Hålandshøgda – plan 116-10

Spørsmål/kommentarer i forbindelse med denne reguleringsplan endringen

Fra: Per Emil Eliassen, på vegne av alle hjemmelsinnehaverne i 42/15.

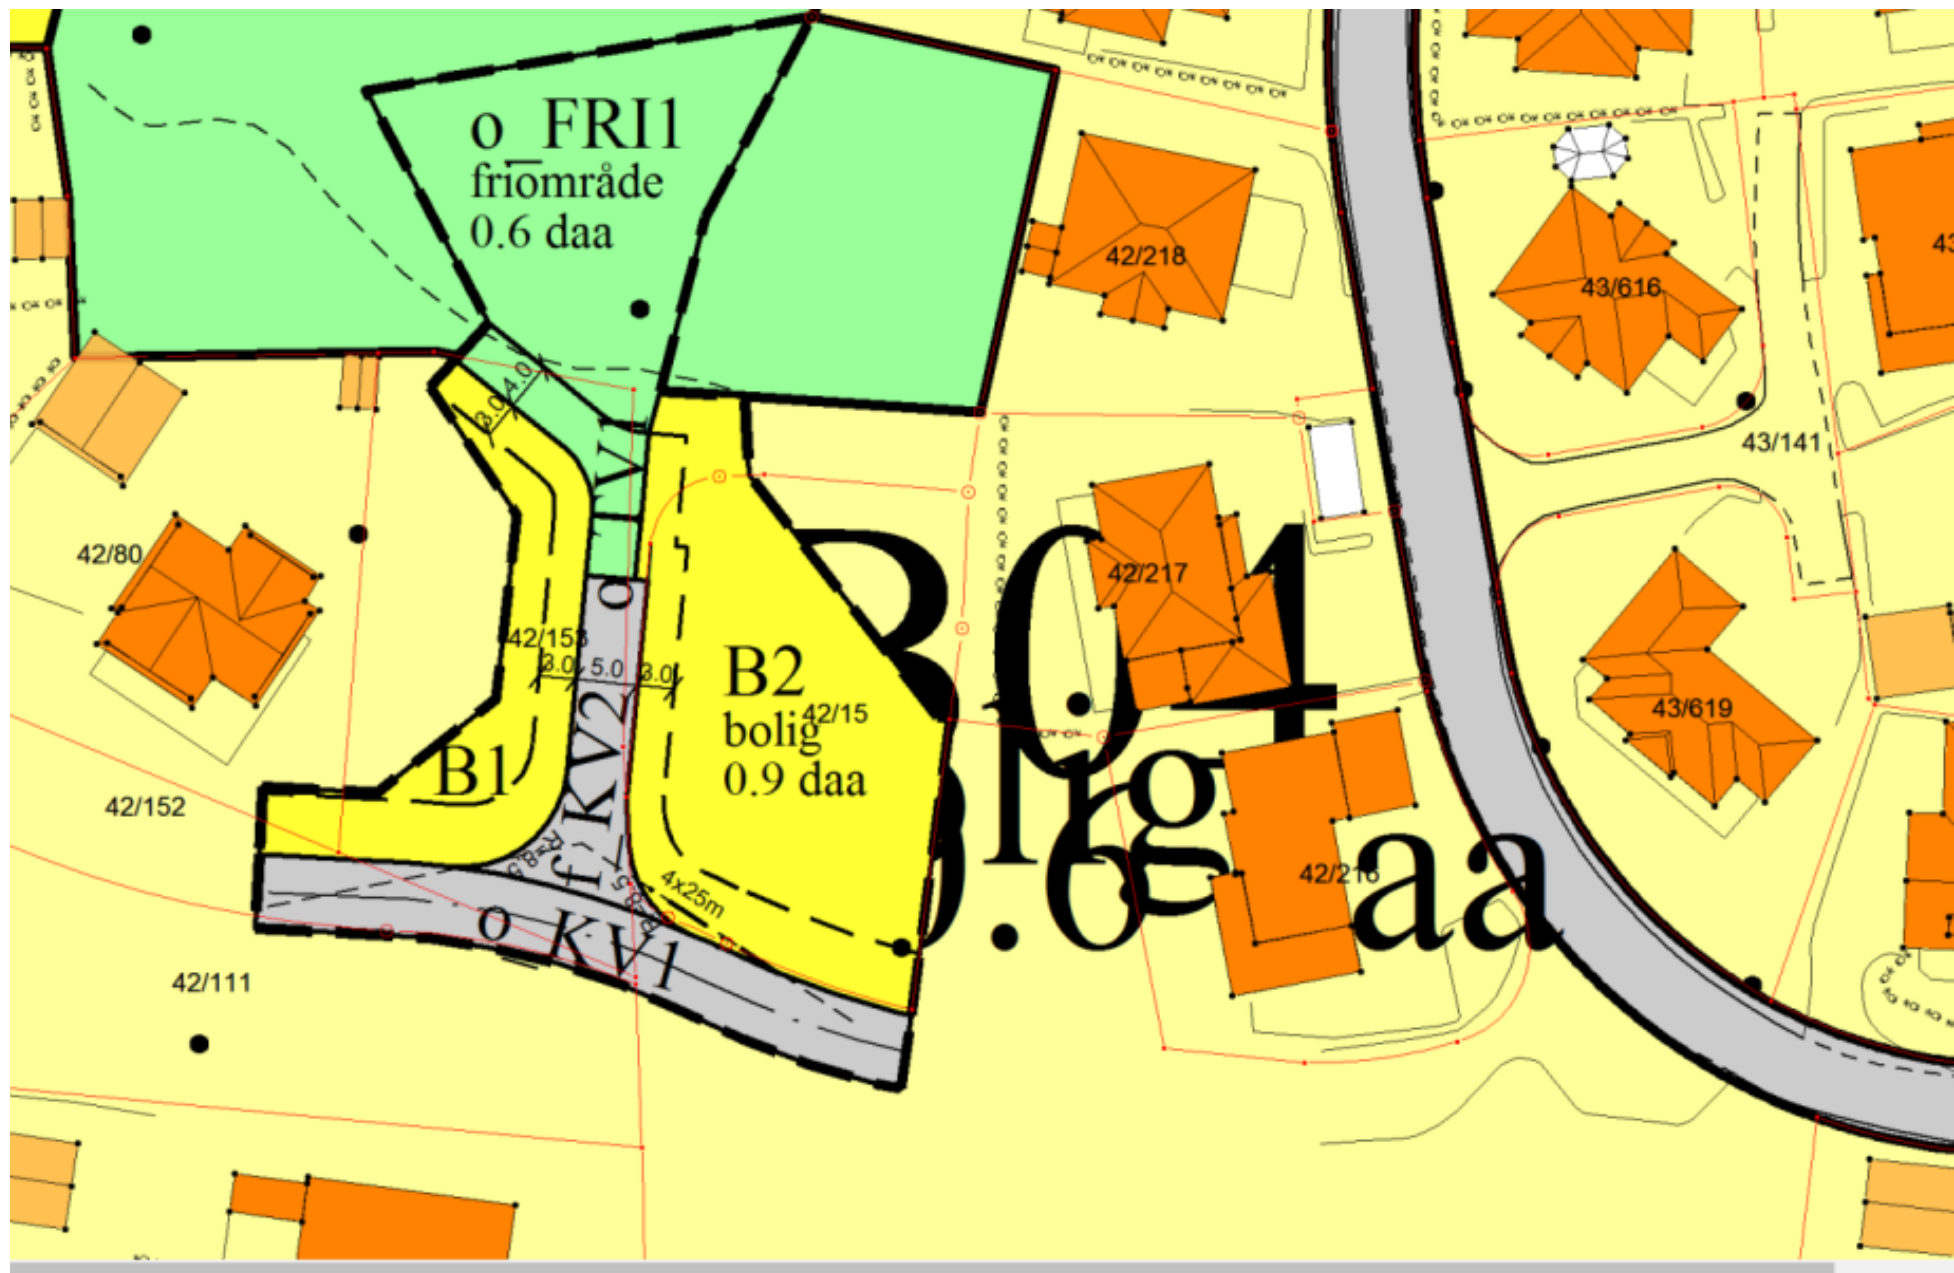
1) I planbeskrivelsen står det i 1.1 bakgrunn, følgende: Formålet med reguleringsendringen er å flytte den regulere veien østover og fjerne snuhammeren. Spørsmål til noen av tiltakene:

- Endre vegen fra offentlig kjøreveg til felles kjøreveg (gjelder dette kun KV2 ?), se kart side 3.
- Regulere bort snuhammeren i enden og vegen (KV2?) blir 30 meter lang.
- Kjørevegen (er det KV1 eller KV2 eller begge to) som utvides fra 4 meter til 5 meter bredde. Se pkt 2 under.
- Regulere inn 4 meter turveg i enden av kjørevegen som går til friområde (blir denne offentlig eller felles turvei ? inn til et friområde/lekeplass).

2) I planbestemmelsene står det i § 11. f_KV2 skal minimum opparbeides med 3,5 meter i asfaltert kjørebredde. Hva er rett veibredde?

Byggegrensen endres fra 5 meter til 3 meter til felles vei (KV2 mot vest). Mot offentlig veg (vil det si KV1??) i sør, bli byggegrensen fremdeles være 5 meter.

Vi vil gjerne ha tilføyet her, at en fremtidig utkjøring fra 42/15, fritt kan velge utkjøringsvei enten via vei KV1 eller KV2.

Hvorfor er det så viktig at denne 30m veien KV2 blir fellesvei? Når det er offentlig vei nedenfor (KV1) og offentlig Friområdet/lekeplass ovenfor? Sliter med å se logikken i dette ? Det er ingen forklaring på dette verken i planbestemmelsen eller planbeskrivelsen.
